拡散シミュレーションの結果に係る主な変更ポイント

平成24年12月13日
原子力規制庁

総点検前後における拡散距離及び市町村名の比較（玄海）

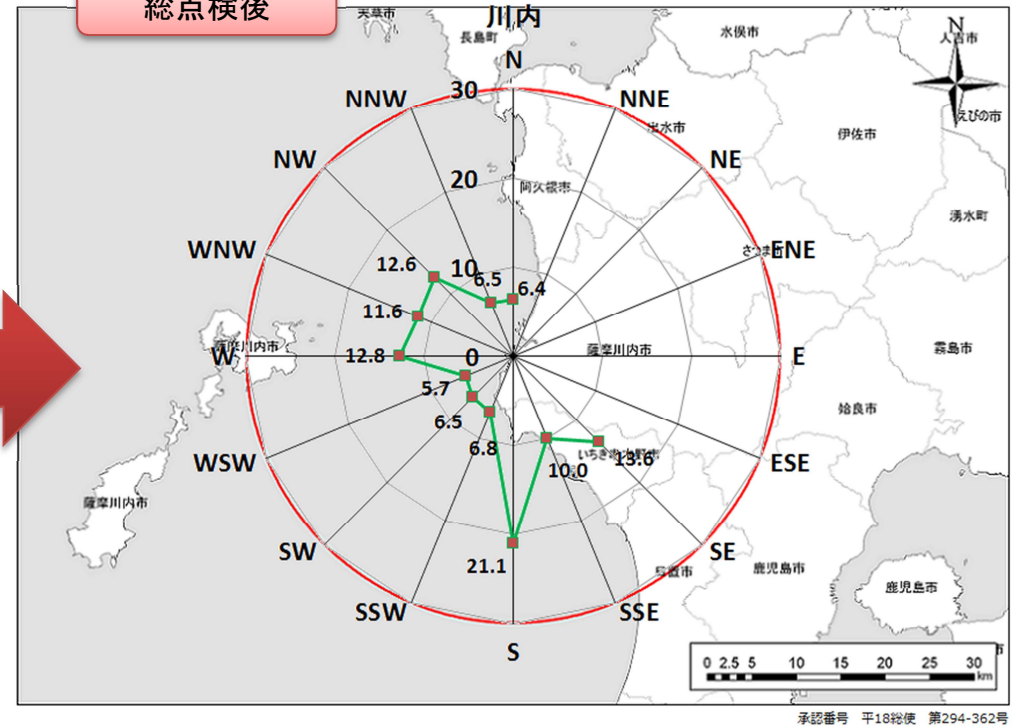
事業者において風向きのデータ解釈に誤り（風下から風上に修正）があったため、180度回転（真逆）させた試算結果となったことなど、事業者から提供された原子力発電所における気象データの誤りなどを修正して試算の気象データとして使用した。

→ 主として、玄海及び川内原子力発電所に係る試算に影響（別紙）

N	9.2km	唐津市
NNE	19.2km	唐津市
NE	27.4km	唐津市
ENE	16.5km	唐津市
E	17.5km	唐津市
ESE	11.6km	唐津市
SE	9.8km	唐津市
SSE	9.8km	唐津市
S	10.7km	唐津市
SSW	6.5km	唐津市
SW	17.1km	松浦市
WSW	6.3km	唐津市
W	23.3km	玄海町
NW	8.1km	玄海町

N	10.4km	唐津市
NNE	5.6km	唐津市
NE	17.4km	唐津市
ENE	5.1km	唐津市
E	25.5km	唐津市
ESE	22.1km	唐津市
SE	8.3km	唐津市
S	9.0km	唐津市
SSW	19.9km	松浦市
SW	29.1km	佐世保市
WSW	16.9km	唐津市
W	18.6km	玄海町
NW	10.7km	唐津市
NNW	10.6km	玄海町

総点検前後における拡散距離及び市町村名の比較（川内）

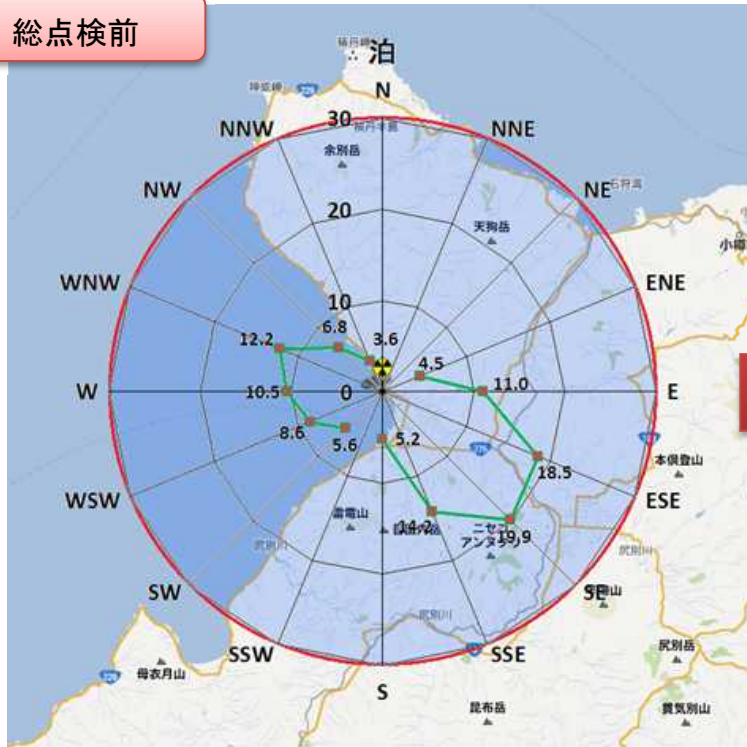
N	21.1km	阿久根市
NNE	6.8km	薩摩川内市
NE	6.6km	薩摩川内市
ENE	5.7km	薩摩川内市
E	12.6km	薩摩川内市
ESE	11.5km	薩摩川内市
SE	12.4km	いちき串木野市
SSE	6.5km	いちき串木野市
S	6.4km	いちき串木野市
SSW		
SW		
WSW		
W		
WNW		
NNW	10.0km	薩摩川内市

N	6.4km	薩摩川内市
NNE		
NE		
ENE		
E		
ESE		
SE	13.6km	いちき串木野市
SSE	10.0km	いちき串木野市
S	21.1km	いちき串木野市
SSW	6.8km	薩摩川内市
SW		
WSW	12.8km	薩摩川内市
W		
WNW	6.5km	薩摩川内市
NNW

総点検前後における拡散距離及び市町村名の比較（泊）

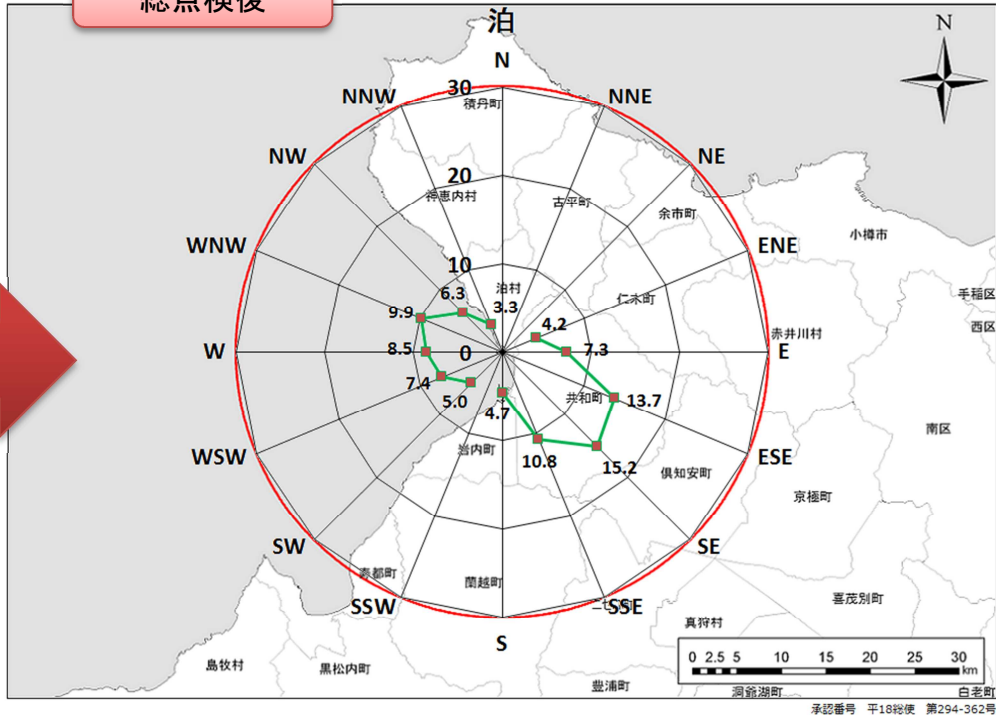
影響が顕著なものは、降雨量の取り扱いに係る誤りであり、計算機への入力データに変換する際、降雨量の単位が0.1mm/hであるところを1mm/hの単位で入力していたため、これを修正した。

→ 主として、泊原子力発電所の試算に影響（別紙）

ENE	4.5km	共和町
E	11.0km	共和町
ESE	18.5km	共和町
SE	19.9km	倶知安町
SSE	14.2km	共和町
S	5.2km	岩内町
SW	5.6km	泊村
NNW	3.6km	泊村

ENE	4.2km	共和町
E	7.3km	共和町
ESE	13.7km	共和町
SE	15.2km	共和町
SSE	10.8km	共和町
S	4.7km	泊村
SW	5.0km	泊村
NNW	3.3km	泊村
